บันทึกเพิ่มเติมต่อท้ายสัญญาก่อสร้าง
สัญญาเลขที่ ๓๒/๒๕๖๘ ลงวันที่ ๒๓ ธันวาคม ๒๕๖๗
(ฉบับแก้ไขเพิ่มเติม ครั้งที่ ๑)

ตามที่สำนักงาน ป.ป.ช. ได้ทำสัญญาจ้างก่อสร้างปรับปรุงอาคาร ๔ ชั้น ๑ สำนักงาน ป.ป.ช. ตำบลท่าทราย อำเภอเมืองนนทบุรี จังหวัดนนทบุรี กับ บริษัท พิชญนนท์ จำกัด เป็นเงินทั้งสิ้น ๘,๔๐๐,๐๐๐.๐๐ บาท (แปดล้านบาทถ้วน) รายละเอียดและเงื่อนไขตามสัญญาจ้างก่อสร้าง เลขที่ ๓๒/๒๕๖๘ ลงวันที่ ๒๓ ธันวาคม ๒๕๖๗ นั้น

เนื่องจากการดำเนินการจ้างก่อสร้างปรับปรุงอาคาร ๔ ชั้น ๑ สำนักงาน ป.ป.ช. ตำบลท่าทราย อำเภอเมืองนนทบุรี จังหวัดนนทบุรี มีความจำเป็นต้องแก้ไขเปลี่ยนแปลงรายละเอียดในสัญญาจ้าง เพื่อให้มีความเหมาะสม สอดคล้องกับข้อเท็จจริงของวัสดุที่มีจำหน่ายในท้องตลาด เหมาะสมกับสภาพพื้นที่ หน่วยงาน และเป็นไปตามหลักวิศวกรรมที่ดี โดยผู้รับจ้างไม่คิดค่าใช้จ่ายในการดำเนินการเพิ่มเติม

แผงหน้าตู้ HMR 12MM
ทำสายลูปฟ้าตามแบบ
เปิดลวดลายใหม่ LM04
ความหนา 36MM

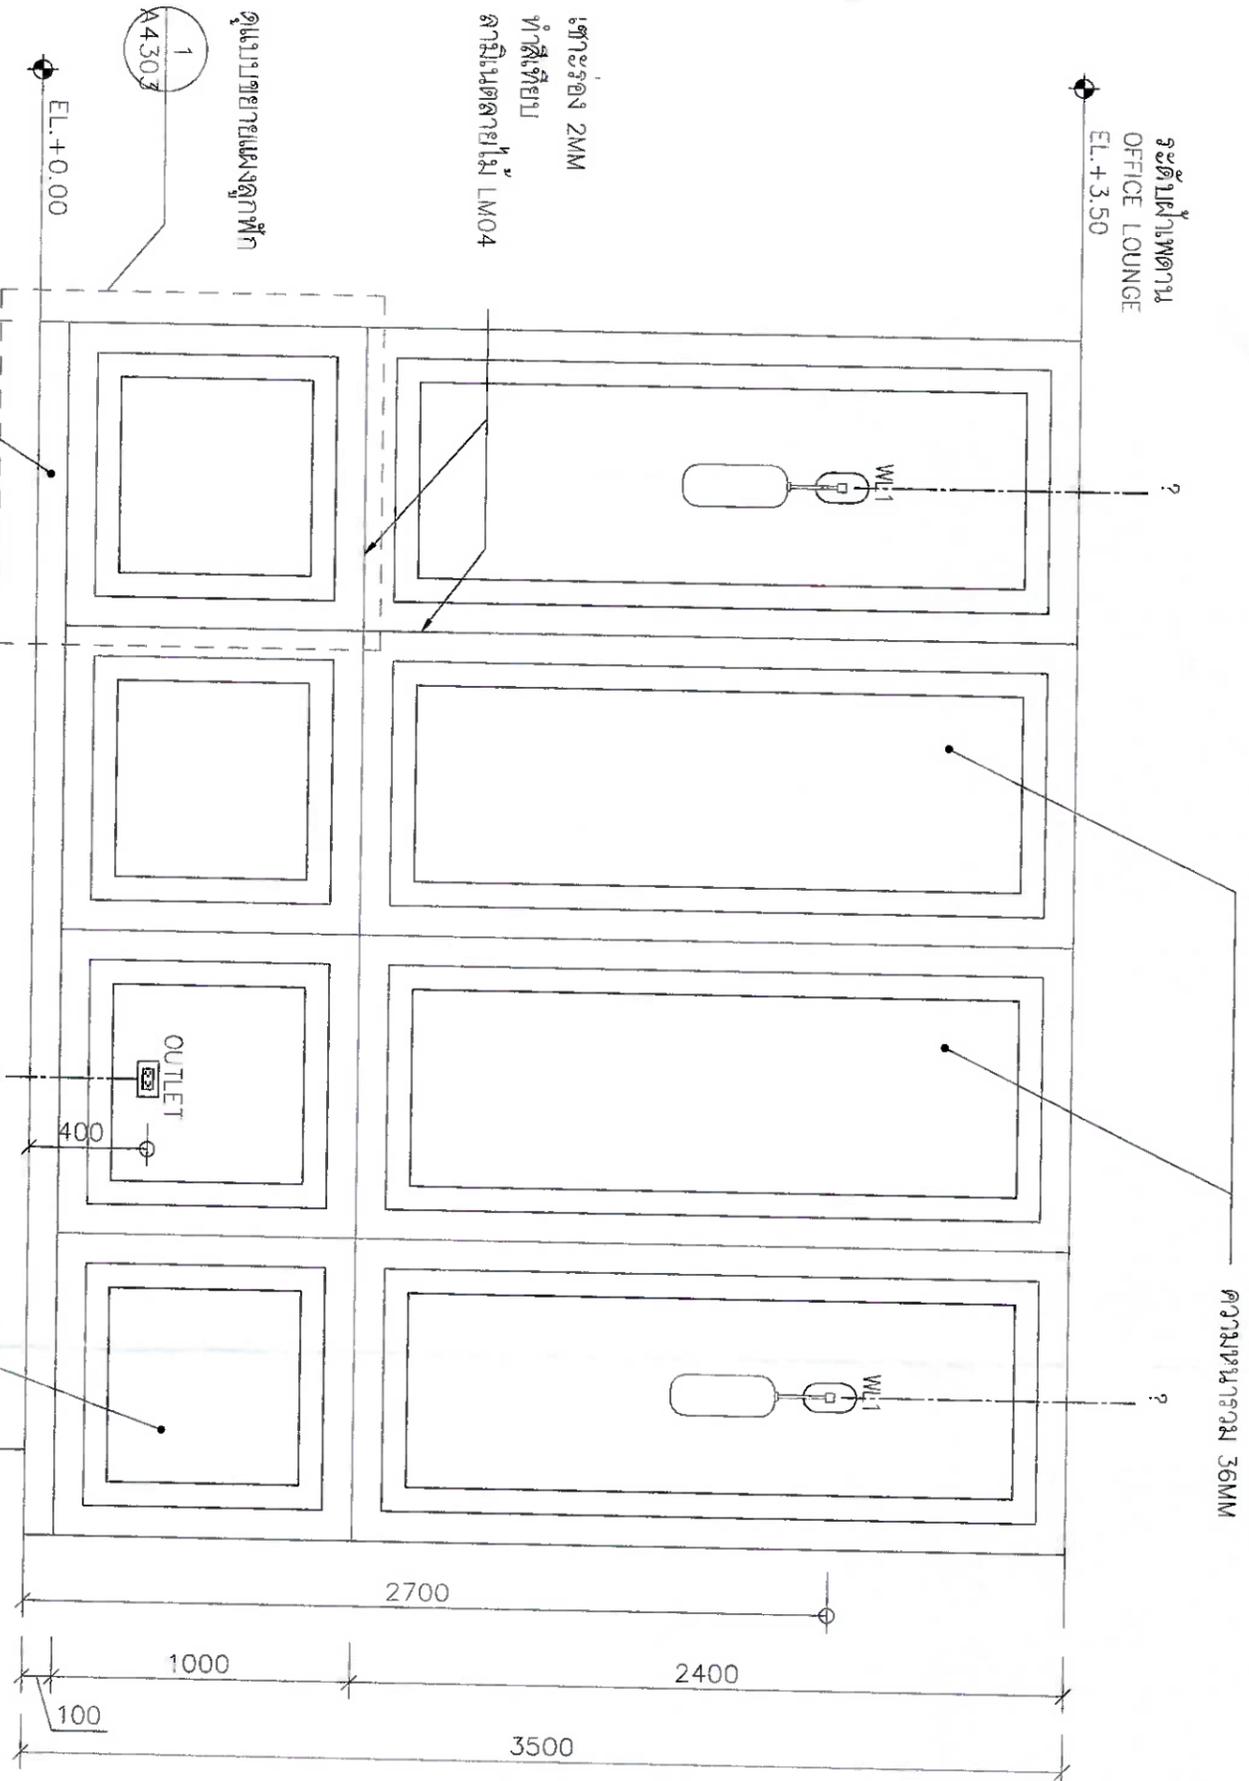
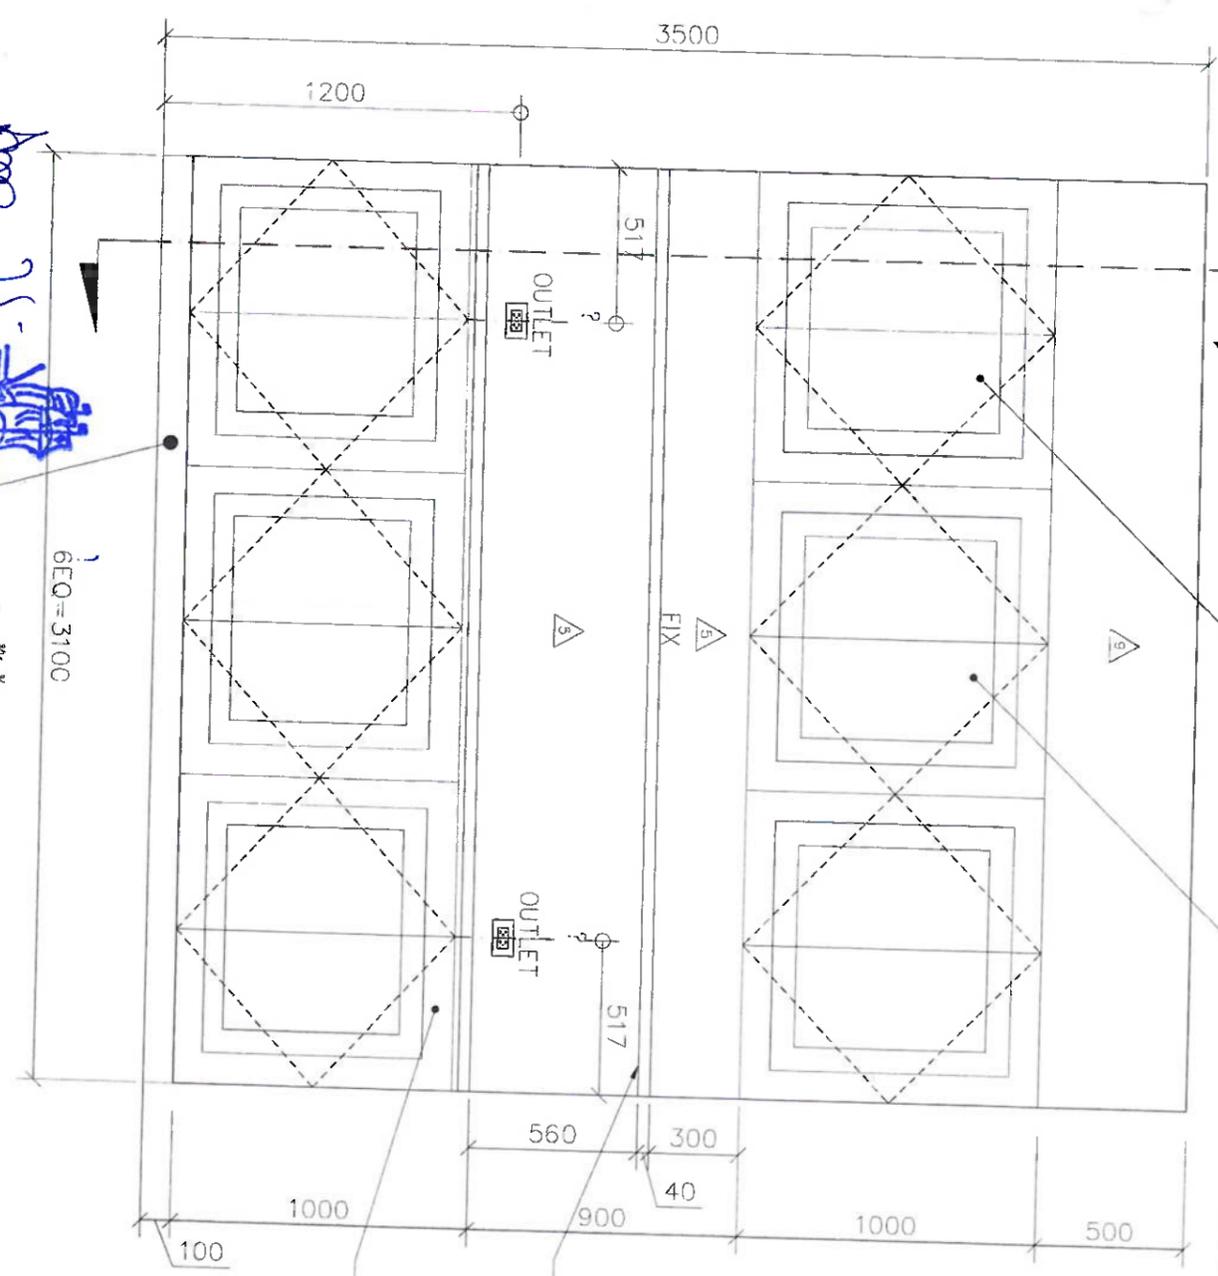
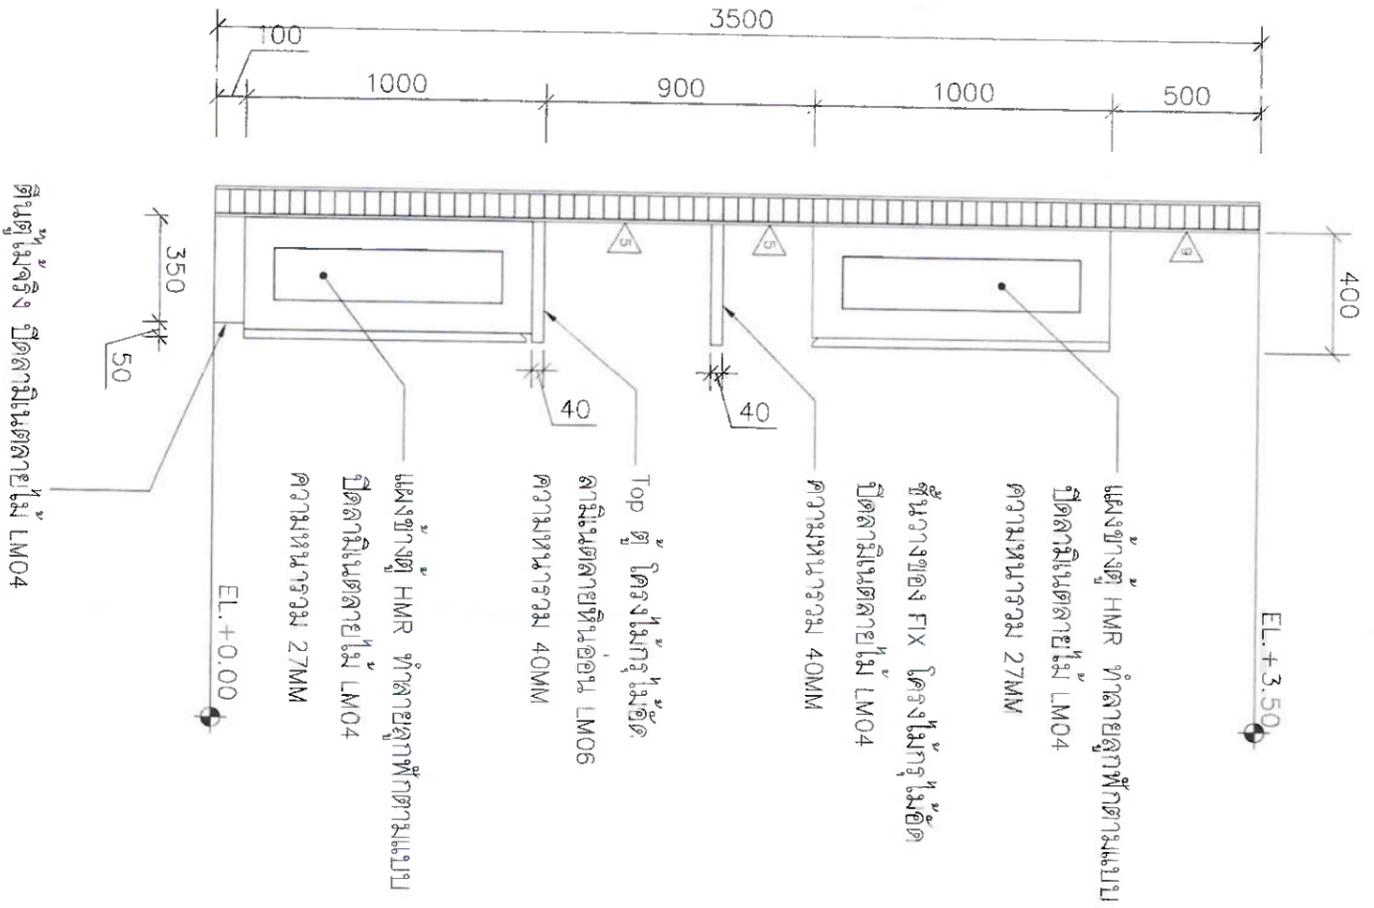
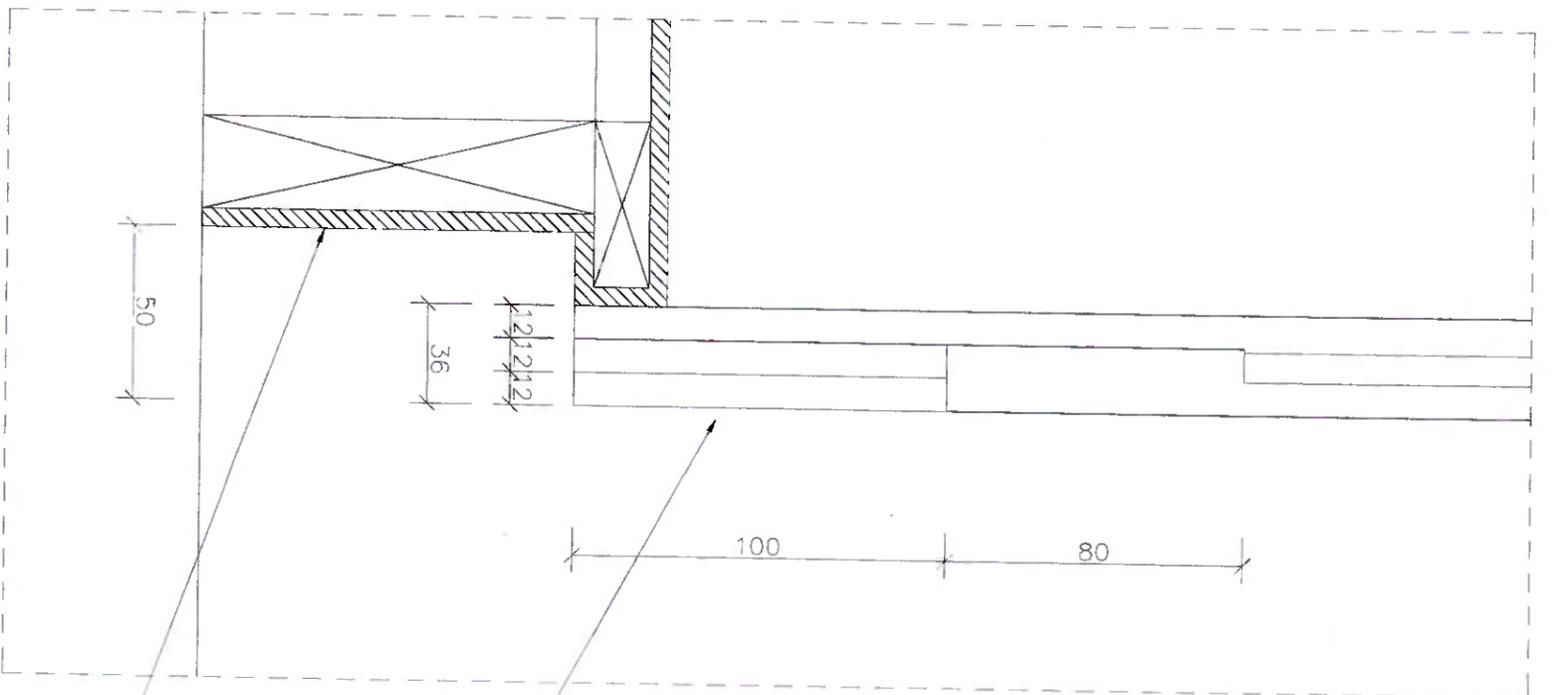
บริษัท พิษณุพนธ์ จำกัด ได้มีหนังสือที่ PSN ๔๖/๒๕๖๘ (Rev.๑) ลงวันที่ ๒๖ พฤษภาคม ๒๕๖๘ เรื่อง ขอนำส่ง Shopdrawing งานผนังไม้กรุลามิเนต และเคาน์เตอร์ Built - in ผู้ควบคุมงานได้ตรวจสอบแล้ว Shop Drawing งานผนังไม้กรุลามิเนต และเคาน์เตอร์ Built - in ที่ผู้รับจ้างเสนอ ได้ปรับขนาดความหนาไม้ HMR จาก ๑๐ มม. ซึ่งไม่มีขายตามท้องตลาด เป็นขนาดความหนา ๑๒ มม. ทำให้ความหนาผนัง HMR รวมตามแบบเพิ่มจาก ๓๐ มม. เป็น ๓๖ มม. สอดคล้องกับขนาดไม้ HMR ความหนา ๑๒ มม. ที่ได้ขออนุมัติใช้งาน เห็นควรอนุมัติให้ใช้ในโครงการได้
